糾正案文

壹、被糾正機關:雲林縣政府。

貳、案 由:雲林縣政府同意張○○及其配偶陳○○得

圖1、張、陳兩員申請農業經營整坡作業範圍示意圖

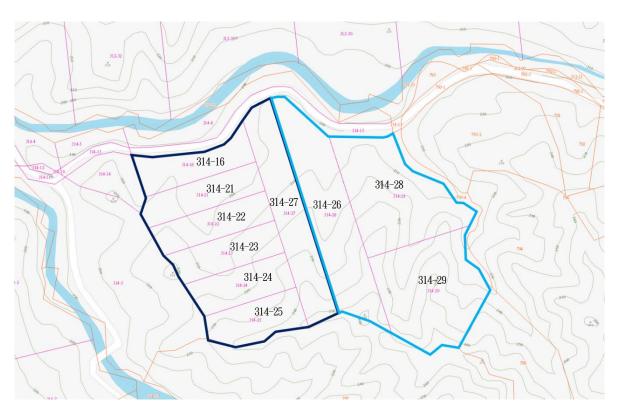
(五)查本案系爭土地先後由張員於107年1月間,以及陳 員於107年6月間,以水土保持義務人之名義,各自 擬具農業經營計畫書及簡易水土保持申報書,分別 向雲林縣政府申請於314-26、314-28、314-29地號 等3筆土地(合計面積19,873平方公尺),以及314-16、314-21至314-25、314-27地號等7筆土地(合計 面積19,874平方公尺),實施農業經營所需之整坡 作業,並經雲林縣政府分別以107年3月30日府水土 二字第1073709100號函、107年12月26日府水土二 字第1073752478號函核定其等提送之簡易水土保 持申報書(張、陳兩員申請範圍如表1、圖1)。

註:□右側3筆:為張員申請範圍;□左側7筆:為陳員申請範圍。

圖4、雲林縣政府109年1月17日會勘認定違規範圍示意圖

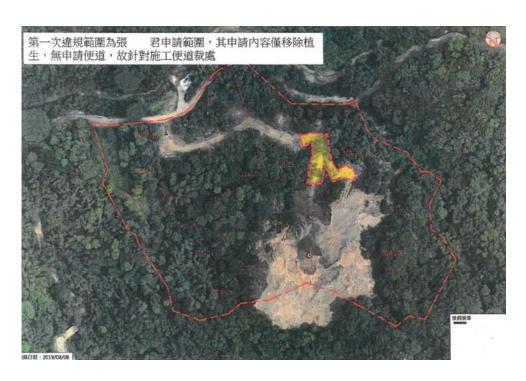
註:雲林縣政府第一次裁罰所認定之違規範圍如黃色區域所示。 資料來源:雲林縣政府提供(底圖拍攝日期為108年8月8日)。

註:雲林縣政府第二次裁罰所認定之違規範圍如黃色區域所示。 資料來源:雲林縣政府提供(底圖拍攝日期為110年2月20日)。 (六)查雲林縣政府係以109年8月8日空拍圖作為圖4之底 圖進行套繪,惟從109年2月5日空拍圖來看,該施工 便道之範圍並不僅止於雲林縣政府套繪之處,且該 基地東側、南側部分範圍均有明顯整地跡象(如圖 6),顯示該府對於違規事實之認定未切合實際。

圖5、雲林縣政府109年12月31日會勘認定違規範圍示意圖

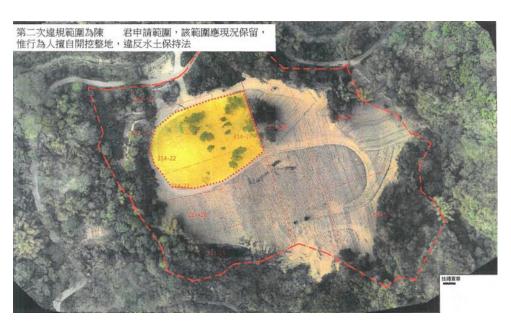
超出水土保持處理維護計畫內容,有未擬具水土保持計畫進行整地,改變地形並設置平台110年3月3日府水土一字第1103708184號函,依水土保持法第23條第1項、第33條第1項第2款與雲林縣違反水土保持法案件裁罰基準等規定,裁處張員不服,向農委會提起訴願。經農委會110年7月7日訴願決定,原處分撤銷³。雲林縣政府嗣以110年11月19日府水土二字第1103742752號函,改以陳員未先擬具水土保持計畫,擅自從事開發作業,違規面積仍為6,150平方公尺,並改依水土保持法第23條第2項、第33條第1項第2款與雲林縣違反水土保持法案件裁罰基準,裁處陳員罰鍰12萬元。
